חוות דעת הנדסית

התבקשתי ע"י [REDACTED] לבצע בדיקה הנדסית לליקויי בנייה בדירה מס' 23 הממוקמת בקומה 6 בבית מגורים משותף הממוקם ברחוב [REDACTED].

הדירה נרכשה מחברת [REDACTED] בע"מ. הבדיקה נערכה יום לאחר מסירת הדירה.

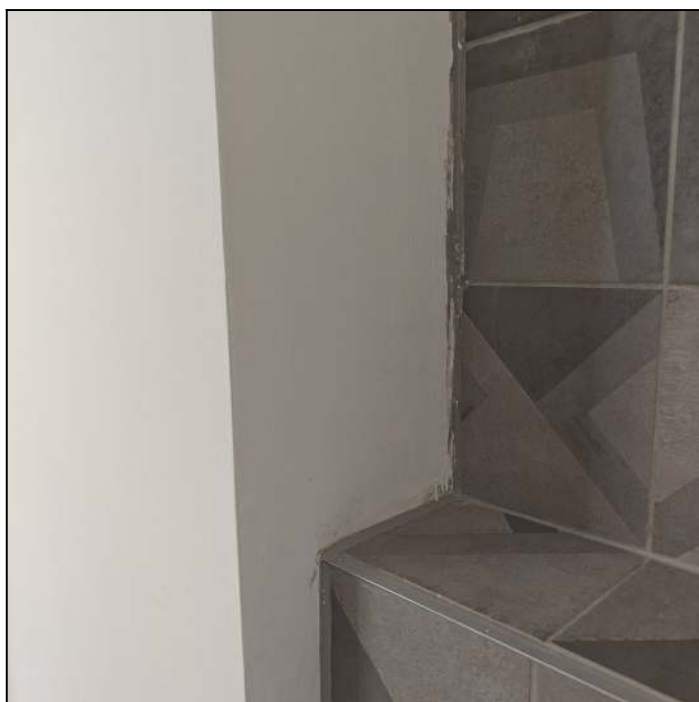
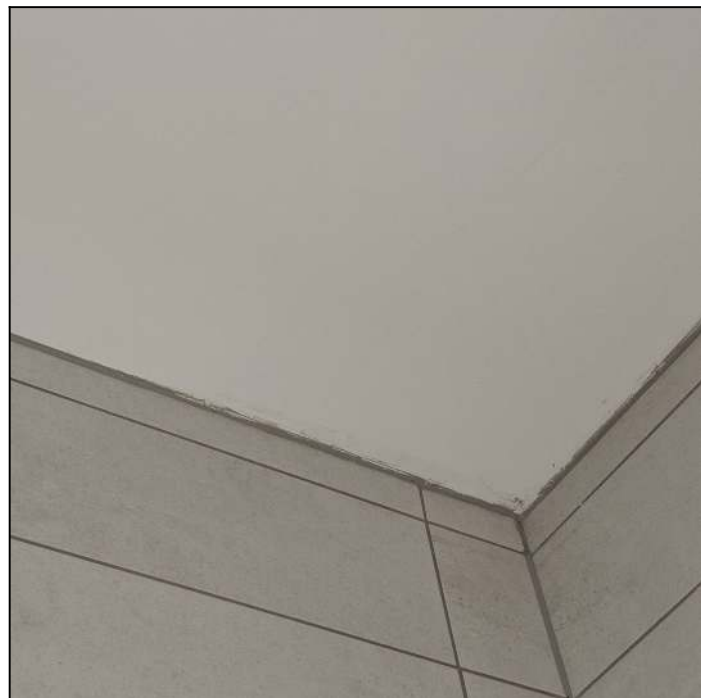
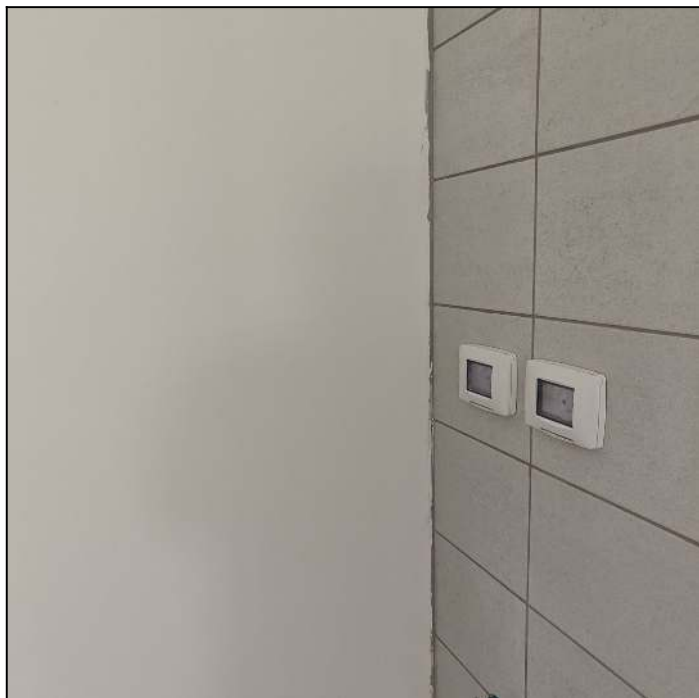
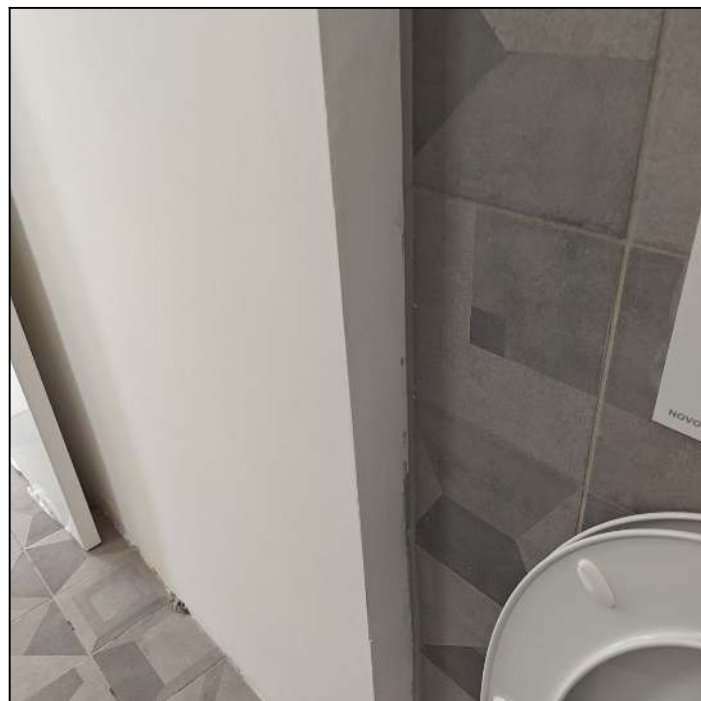
עבודות טיח וצבע	5.1 קטגוריה
צבע לקוי בקירות ובתקרה בנישה לאסלה ובתקרה ליד חיפויי קירות ובקיר ליד חיפויים	הליקוי
צביעה אחידה בקירות ובתקרה. יש להקפיד על גמר אחיד ואסטטי בין חיפויים וקירות ובין חיפויים ותקרה	דרוש
700 ש"ח (מחיר ליחידה: 700 ש"ח, כמות: 1 קומפ')	מחיר

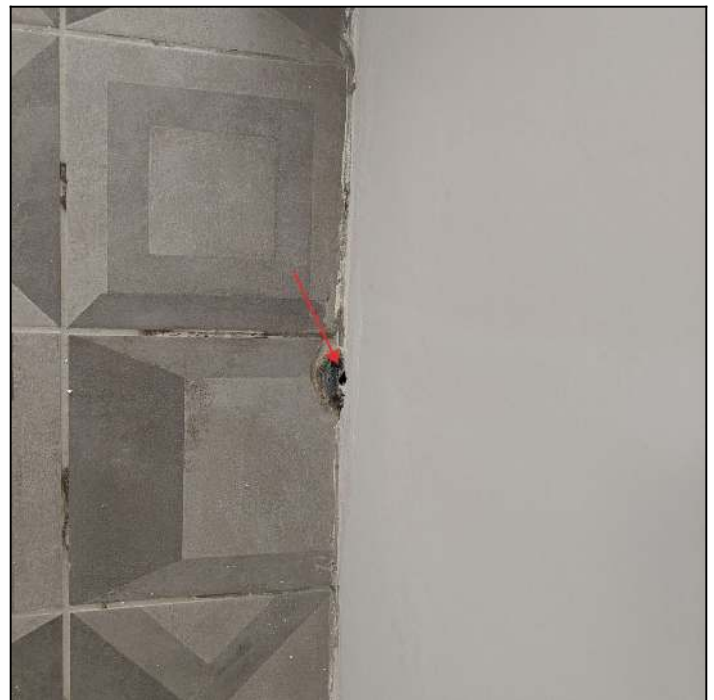
5.3 קטגוריה אינסטלציה	
הליקוי	יציאת צינור ללא חיבור בולטת מהקיר . הצינור מחובר לקופסת רצפה . לכלוך, אבנים וגושי בטון בתוך צנרות דלוחין. מסמר קיבוע תווית בתוך צינור שופכין אסלה.
דרוש	בדיקה מול הקבלן משמעות הצינור הבולט מהקיר . במידה ואין לו משמעות יש לבטן את צינור למניעת יציאת ריחות רעים ובמידה ויש משמעות יש לחבר את הצינור כראוי. ניקוי ושטיפת צנרת דלוחין. הוצאת תווית ומסמר מצינור שופכין אסלה ותיקון הצינור עם פאץ'
מחיר	2,500 ש"ח (מחיר ליחידה: 2,500 ש"ח, כמות: 1 קומפ')

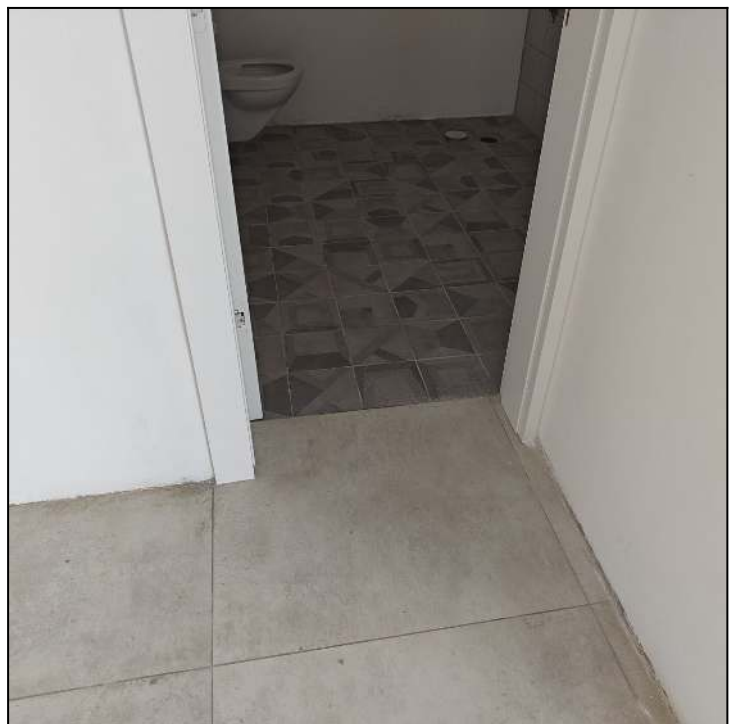
5.5 קטגוריה	ריצוף
הליקוי	דירוג בין רצפת חדר דיור ורצפת שירותי אורחים יהיה גבוה מ-1 ס"מ לאחר התקנת פרקט. מעל הגובה המקסימלי המותר בתקנות תכנון ובניה ובת"י 1918
תקן	תקנות תכנון ובניה ת"י 1918 חלק 3.1
זרז	פירוק הריצוף בשירותי אורחים והתקנת ריצוף בגובה עד 1 ס"מ מונמך מרצפת חדר דיור (לאחר התקנת פרקט)
מחיר	1,650 ש"ח (מחיר ליחידה: 1,650 ש"ח, כמות: 1 קומפ')

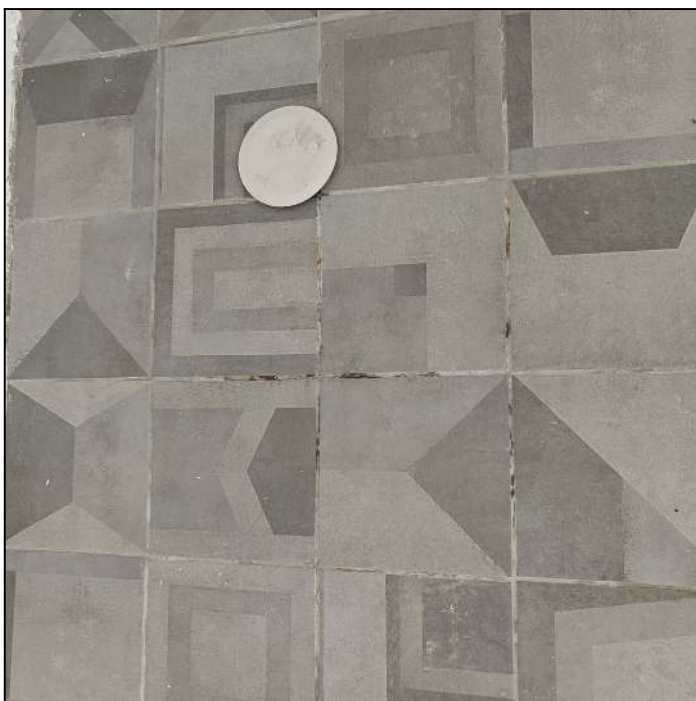
5.6 קטגוריה	ריצוף
הליקוי	רובה לקויה בין אריחי ריצוף . בניגוד לדרישה בת"י 1555/3
תקן	1555 חלק 3
הערה	עלות כלולה בסעיף ליקוי דירוג רצפת שירותי אורחים
דרוש	חריצת רובה לקויה , מריחת רובה אחידה בין אריחי ריצוף

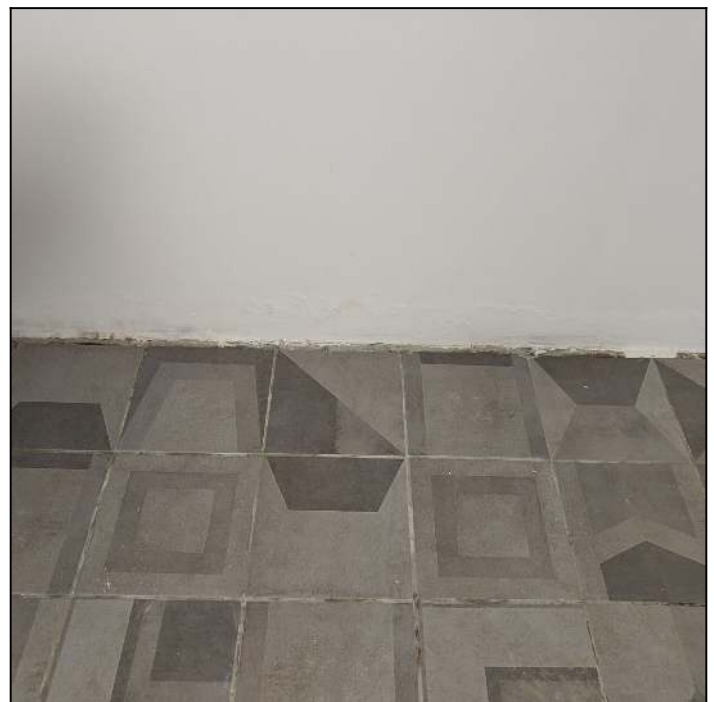
5.7 קטגוריה	עבודות איטום וליקויי רטיבות
הליקוי	קילופי צבע, רטיבות בתחתית קירות מטויחים
הערה	הבדיקה נערכה בקיץ. ייתכן והרטיבות כתוצאה מאיטום לקוי ברצפה ובקיר מרפסת הגובל עם שירותי אורחים
דרוש	בדיקת לחץ בצנרת מים בדיקה עם בלון בצנרת דלוחין ושופכין. תיקון בהתאם לממצאים. במידה ולא נמצאו ליקויים בבדיקות הנ"ל, יש לתקן איטום ברצפת שירותי אורחים וברצפה וקיר גובל עם שירותי אורחים במרפסת. תיקוני שפכטל וצבע לאחר ייבוש מלא בקירות.
מחיר	4,500 ש"ח (מחיר ליחידה: 4,500 ש"ח, כמות: 1 קומפ')

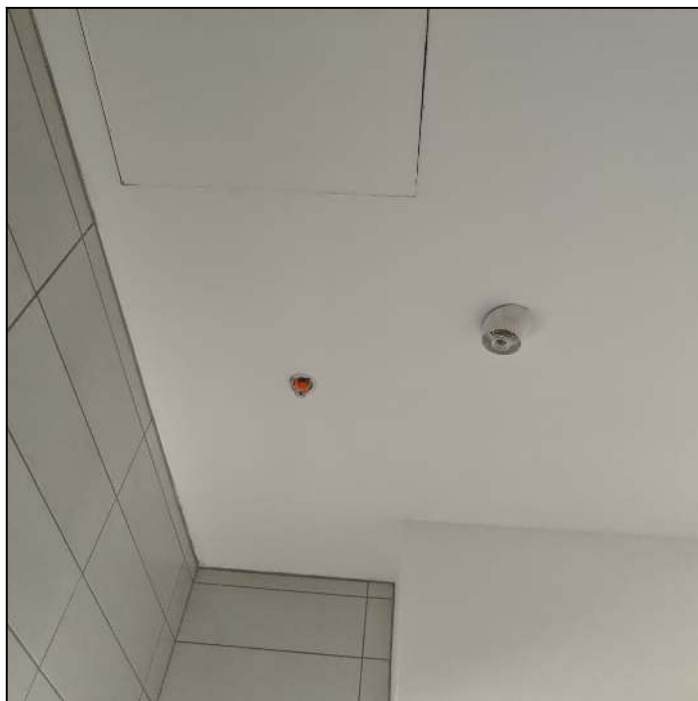
5.10 קטגוריה	ניקיון
הליקוי	כתמי צבע על אביזר מתג חשמל כתמי צבע על מתז כתמי צבע על גוף תאורה
דרוש	ניקיון אביזרי חשמל ומתז
מחיר	250 ש"ח (מחיר ליחידה: 250 ש"ח, כמות: 1 קומפ')

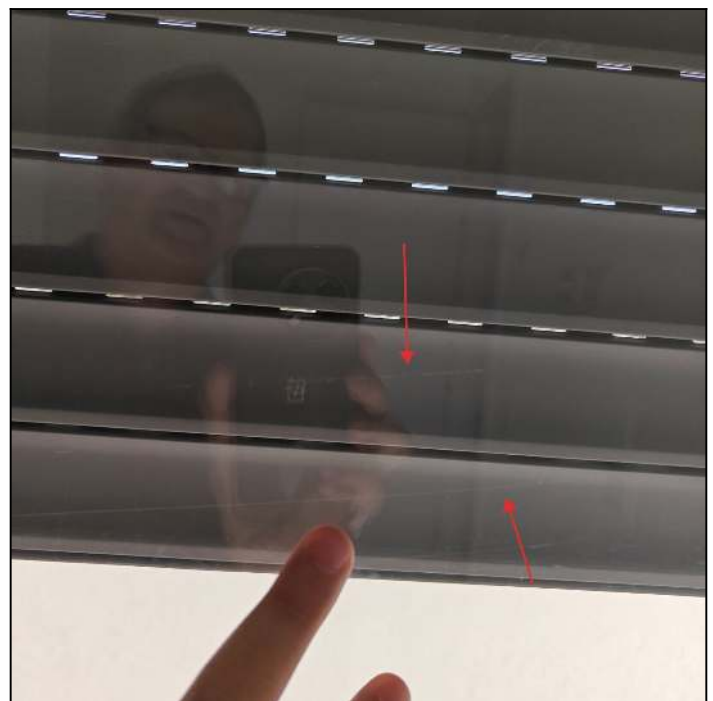
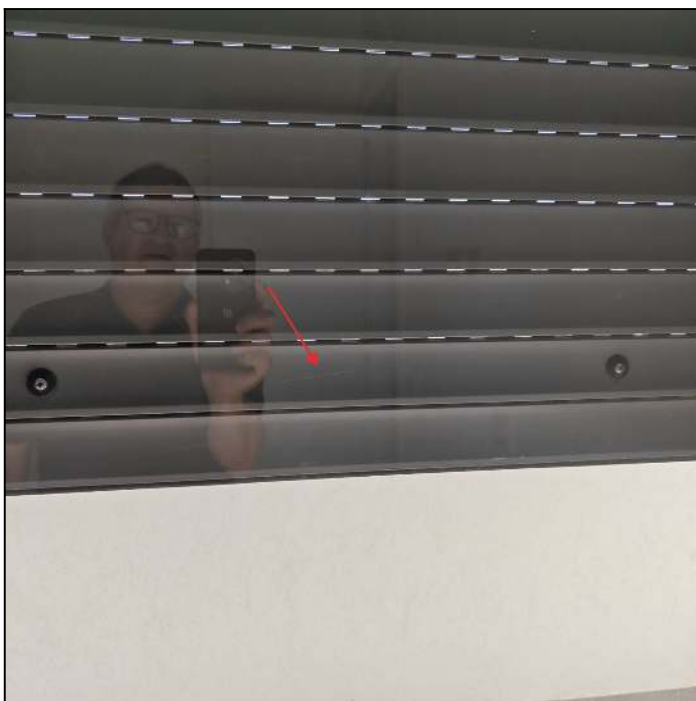
6.3 קטגוריה	אלומיניום
הליקוי	שריטות בזכוכית בדלת האלומיניום
תקן	ת"י 938 חלק 1
דרוש	נדרש להחליף זכוכית פגומה בדלת
מחיר	1,300 ש"ח (מחיר ליחידה: 1,300 ש"ח, כמות: 1 קומפ')

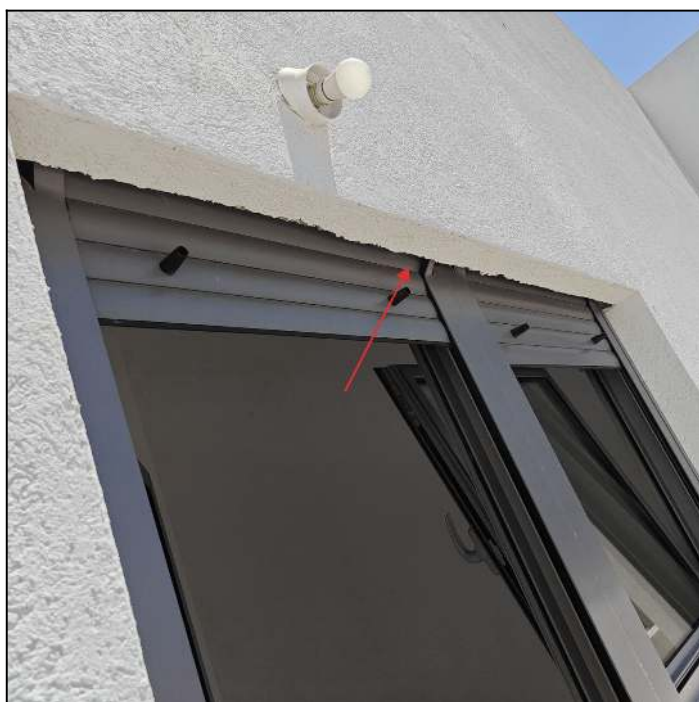
אלומיניום	6.5 קטגוריה
אין זוויתן חיצוני בין תריס לפאה עליונה בדלת יציאה למרפסת וחלון	הליקוי
התקנת זוויתן מתאים	דרוש
450 ש"ח (מחיר ליחידה: 450 ש"ח, כמות: 1 קומפ')	מחיר

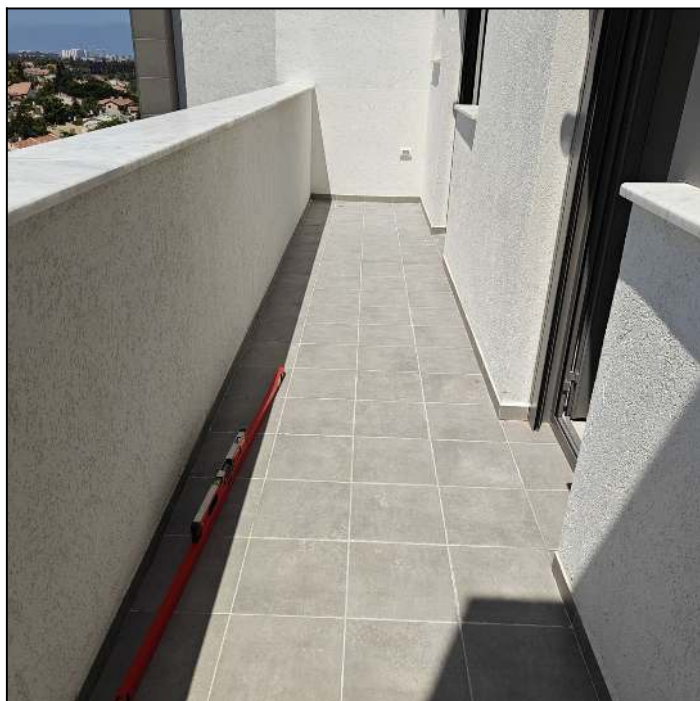
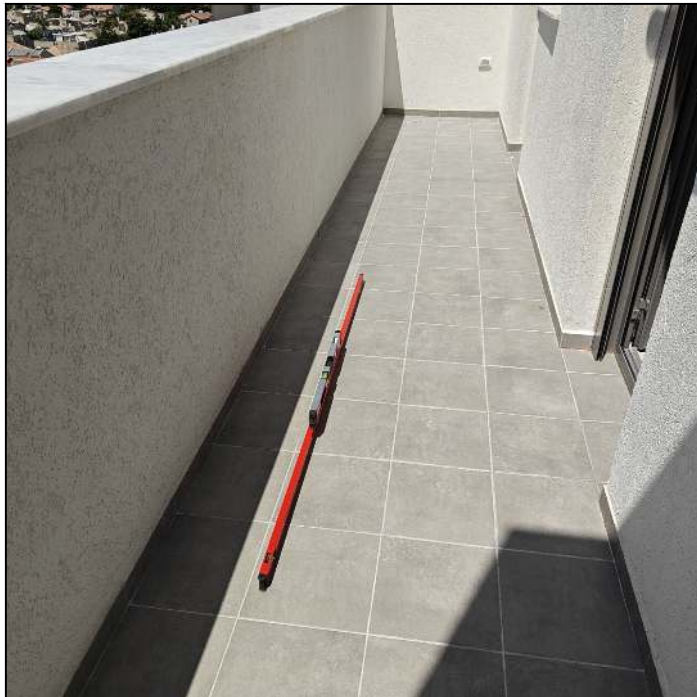
7.2 קטגוריה	ריצוף
הליקוי	שיפוע מרפסת אינו תקין - שיפועים נמוכים מ - 1% לכיוון הנקז ברצפת המרפסת
תקן	1555 חלק 3
דרוש	פירוק אריחי ריצוף במרפסת, התקנת אריחי ריצוף במרפסת בשיפועים לפחות 1% לכיוון הנקז, בהתאם לדרישות ת"י 1555 חלק 3
מחיר	4,950 ש"ח (מחיר ליחידה: 450 ש"ח, כמות: 11 מ"ר)

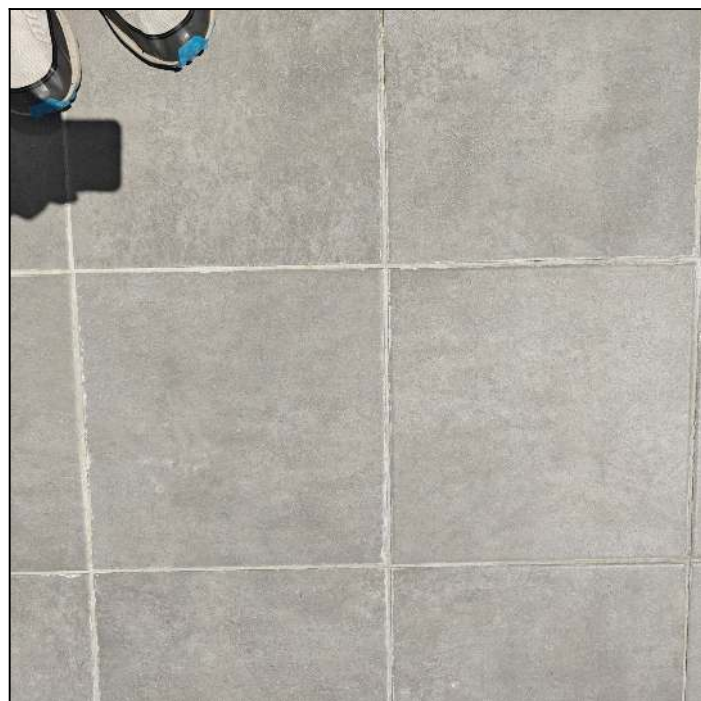
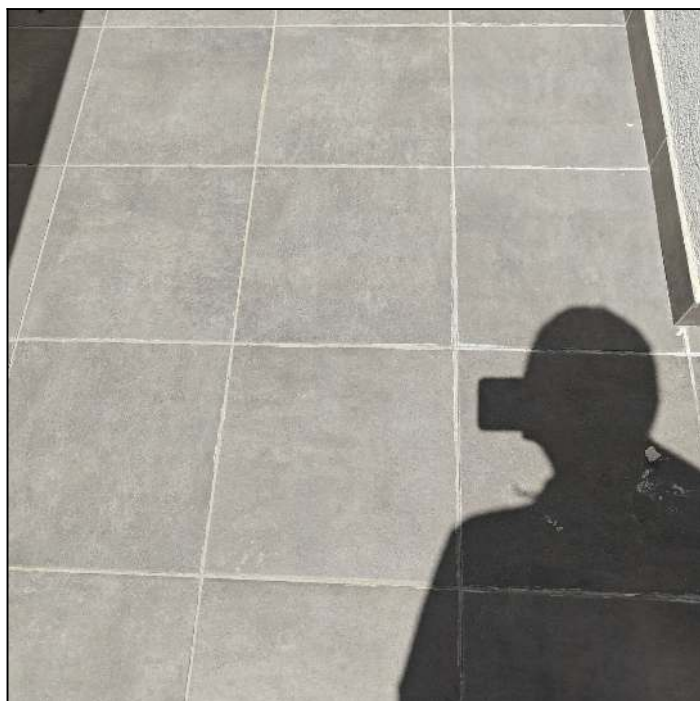
7.4 קטגוריה	ריצוף
הליקוי	רובה לקויה בין אריחי ריצוף . בניגוד לדרישה בת"י 1555/3
תקן	1555 חלק 3
הערה	עלות כלולה בעלות תיקון הריצוף במרפסת עקב שיפועים לקויים
דרוש	חריצת רובה לקויה , מריחת רובה אחידה בין אריחי ריצוף

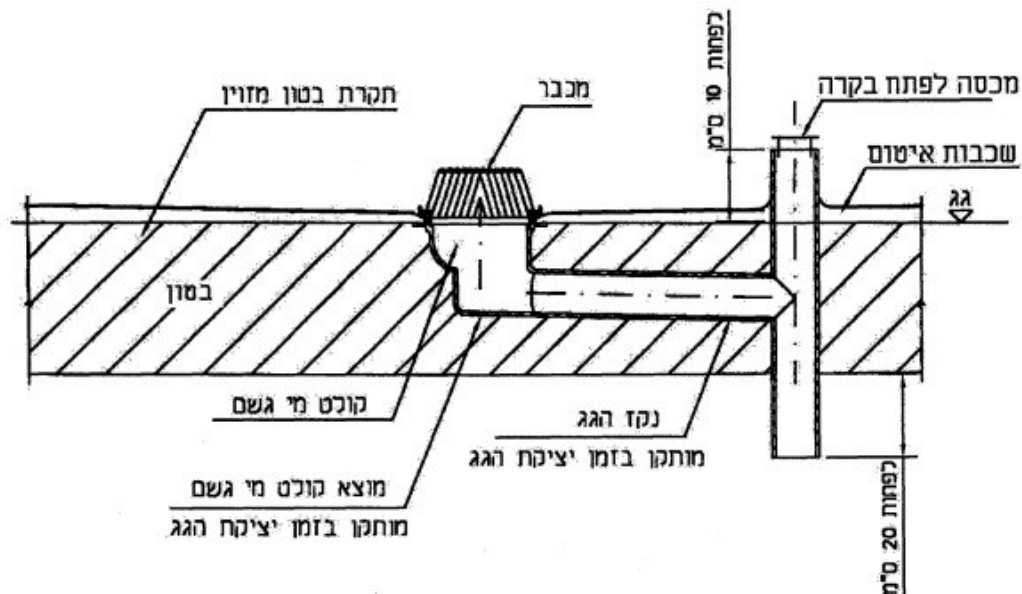
7.5 קטגוריה	אינסטלציה סניטרית וניקוז
הליקוי	אין מכסה רשת בקופסת ניקוז. לכלוך בנקז
תקן	ת"י 1205 חלק 2
דרוש	התקנת מכסה רשת. ניקוי נקז
מחיר	200 ש"ח (מחיר ליחידה: 200 ש"ח, כמות: 1 יח')

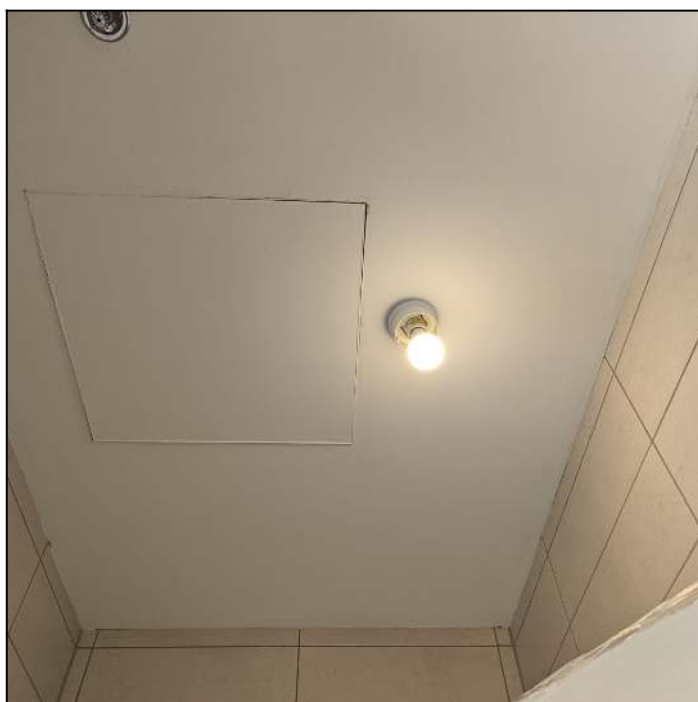
8.2 קטגוריה	אביזרי חשמל ותקשורת/בטיחות
הליקוי	אין כיסוי מוגן מים בגוף תאורה
דרוש	התקנת כיסוי מוגן מים בגוף תאורה
מחיר	200 ש"ח (מחיר ליחידה: 100 ש"ח, כמות: 2 יח')

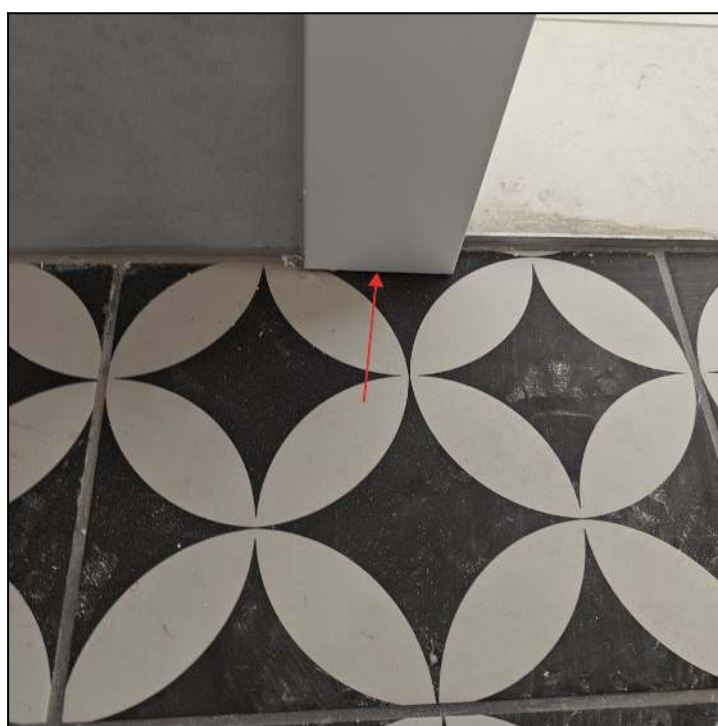
נגרות	8.7 קטגוריה
אין אטימה בין הלבשות מלבן דלת חדר רחצה וריצוף	הליקוי
מריחת מסטיק אוטם בין הלבשות מלבן דלת וריצוף	דרוש
100 ש"ח (מחיר ליחידה: 100 ש"ח, כמות: 1 קומפ')	מחיר

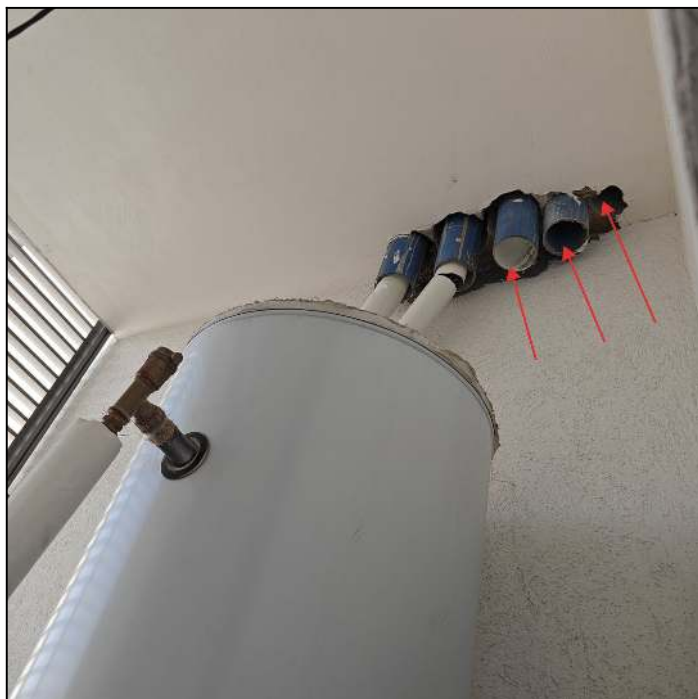
9.1 קטגוריה	עבודות טיח וצבע
הליקוי	צבע לקוי בקירות ובתקרה שרוולים פתוחים בתקרה
דרוש	תיקוני טיח וצביעה אחידה וחלקה בקירות, בתקרה. אטימת שרוולים פתוחים
מחיר	1,200 ש"ח (מחיר ליחידה: 1,200 ש"ח, כמות: 1 קומפ')
